Aanvulling ProjectMER interne maatregelen Engbertsdijksvenen

3 april 2025

Kenmerk R001-1300624FDD-V02-tsz-NL

Figuur 4.1 Kaart met waardering cultuurhistorische en landschappelijke elementen in en rondom Natura 2000-gebied Engbertsdijkswen³ (bron: Landschapsbiografie, Cultuurland Advies)

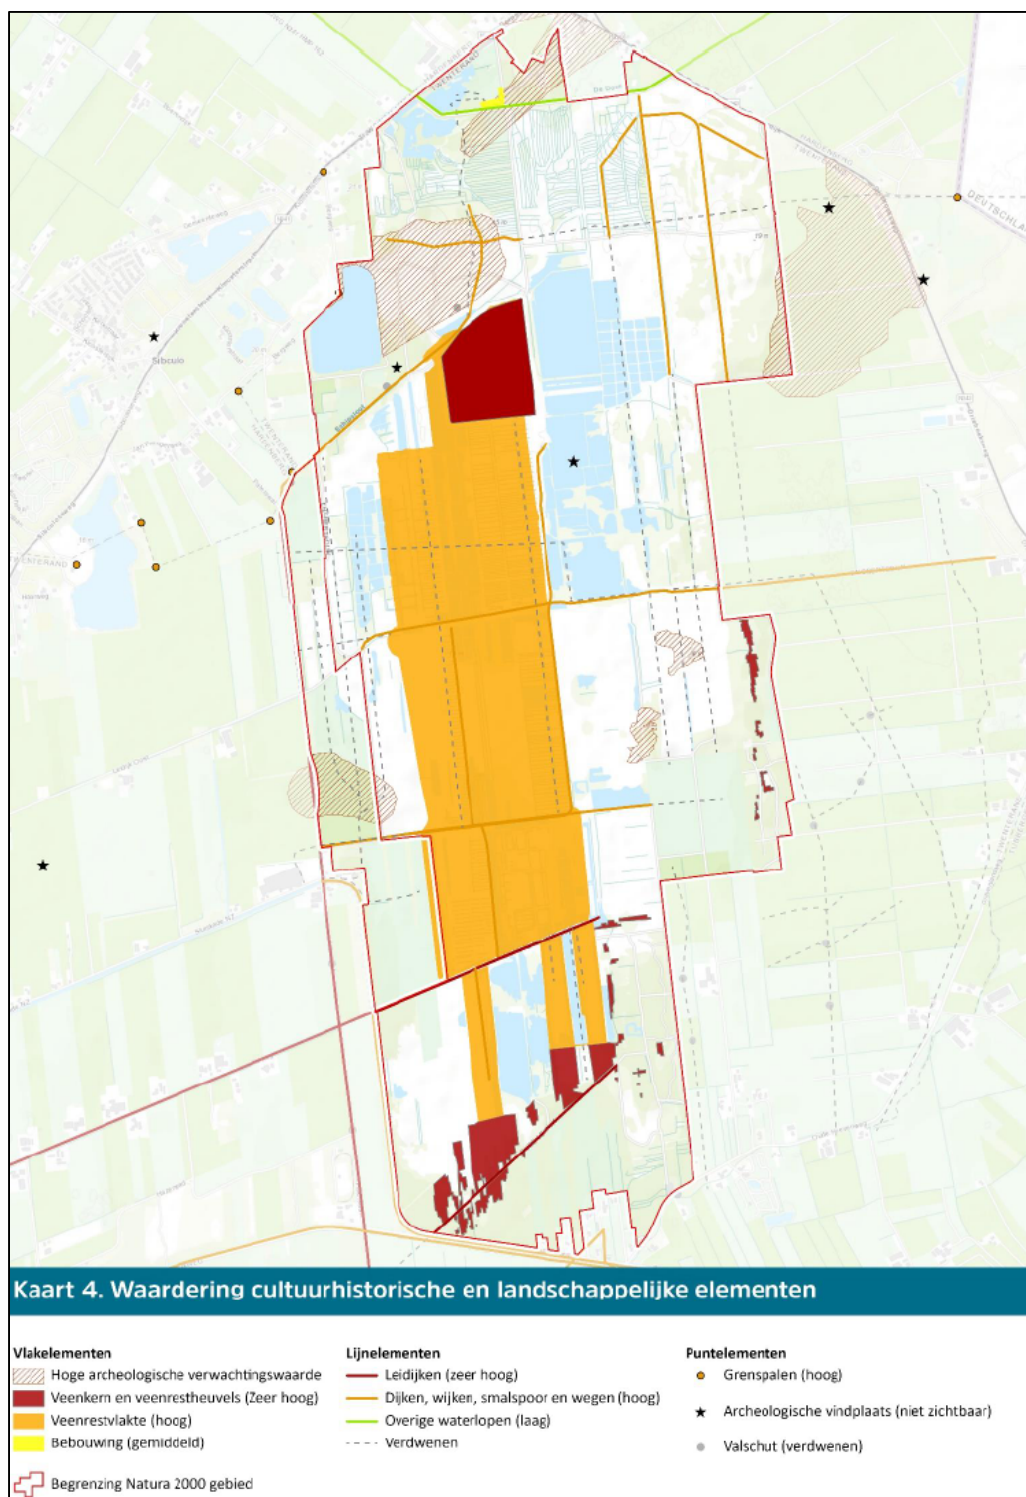
De Commissie adviseert om het MER, voorafgaand aan het besluit, aan te vullen met een verdere uitwerking van het aspect cultuurhistorische waarden. Geef aan welke cultuurhistorische elementen van welke waarde worden aangetast of verdwijnen en koppel hieraan een navolgbare effectbeoordeling. Ga bij de maatregelen aan de veenkades expliciet in op wat de effecten zijn op de kades als historische aardwerken.

De historisch geografische waarden kunnen worden onderverdeeld naar vlakelementen en lijnelementen (zie figuur 4.1). De vlakelementen betreffen de veenkernen en veenrestheuvels (zeer hoge waarde) en de veenrestvlakte (hoge waarde). De lijnelementen kunnen worden onderverdeeld naar de leidijken (zeer hoog), dijken, wijken, smalspoor en wegen (hoog) en de overige waterlopen (laag).

Het effect van de maatregelen ter behoud en herstel van de (zeer) hoog gewaardeerde vlakelementen in het Engbertsdijksvennen wordt zeer positief gewaardeerd. De noodzakelijke ingreep in de sloten en greppelstructuur binnen de compartimenten van (een deel van) de veenrestantvlakte heeft een licht negatief effect. Dit vanwege de reeds beperkte afleesbaarheid van de oorspronkelijke structuur (waardoor deze structuur ook niet als cultuurhistorisch waardevol is aangemerkt in de Landschapsbiografie). Het afgewogen effect op de cultuurhistorisch waardevolle vlakelementen wordt daarmee positief (+) beoordeeld.

Dwarsprofiel A (kade 16_oost)

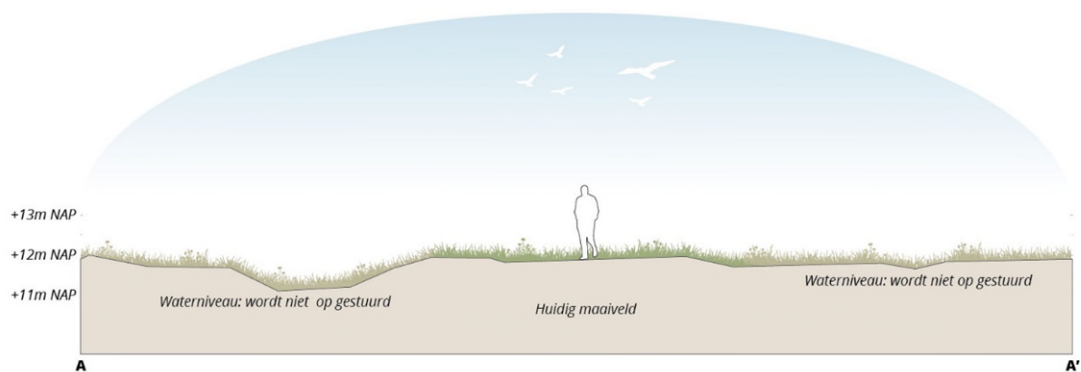
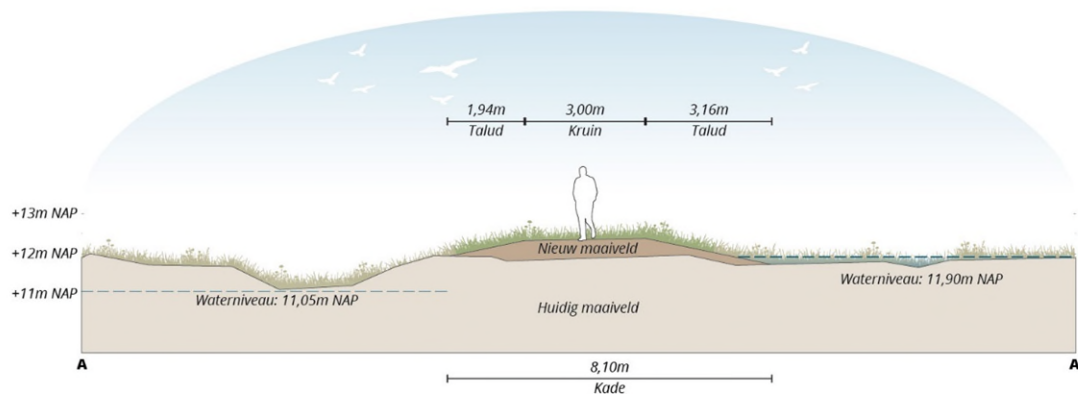
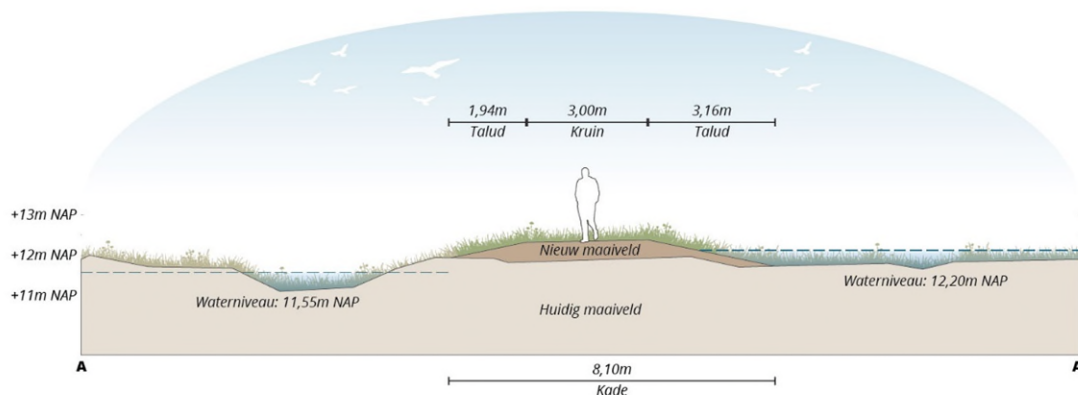
De Commissie adviseert om het MER, voorafgaand aan het besluit, aan te vullen met een verdere uitwerking van het aspect ruimtelijke kwaliteit. Geef het visueel-landschappelijk effect van de kadevernieuwing aan op de belevingswaarde en maak hierbij gebruik van visualisaties.

Uit de dwarsdoorsneden van de huidige situatie en de geplande situatie, wordt zichtbaar dat op meerdere plekken (Kade 16_oost, Kade 06A_zuid) de kade maar beperkt boven het omringende maaiveld uitsteekt. Met de voorgenomen ophogingen wordt hier de kadestructuur hersteld. De kadebreedte van 3 meter (inclusief talud, circa 9 meter) past ter hoogte van Kade 16_oost, Kade 17_oost en Kade 06A-zuid qua schaal in het landschap. Door het toepassen van een relatief flauw talud wordt voorkomen dat de kade een harde, technische uitstraling krijgt en wordt ook gehoor gegeven aan de aanbevelingen uit de Landschapsbiografie de kade zo mogelijk meer breedte in plaats van hoogte mee te geven. De verhoging van de kades bedraagt voor dwarsdoorsnede A en

C circa 40 tot maximaal 50 cm boven het huidige maaiveld. In de startsituatie, waarin het waterpeil nog niet of nauwelijks is gewijzigd ten opzichte van de huidige situatie, liggen deze kades daarmee iets hoger en zichtbaarder in het landschap. De vernieuwde kades versterken daarmee de zichtbaarheid en daarmee afleesbaarheid van het landschappelijk patroon. Zeker in het geval van de Zwarte dijk (kade 06A_zuid) waarbij een verdwenen kade over grotere lengte wordt teruggebracht. Het effect op de belevingswaarde wordt bij deze kades, zeker als de kades straks weer groen zijn, positief gewaardeerd (+). In het eindbeeld, waarin de waterstanden fors hoger zijn geprojecteerd en het water/veenvegetatie ook hoger tegen de kade komt te staan, neemt het zichtbare hoogteverschil tussen kade en omliggend veen weer af, waardoor het eindbeeld (situatie na meerdere decennia) meer gaat lijken op de huidige situatie. In de eindsituatie wordt het effect van de kadeverhoging licht positief (0/+) beoordeeld
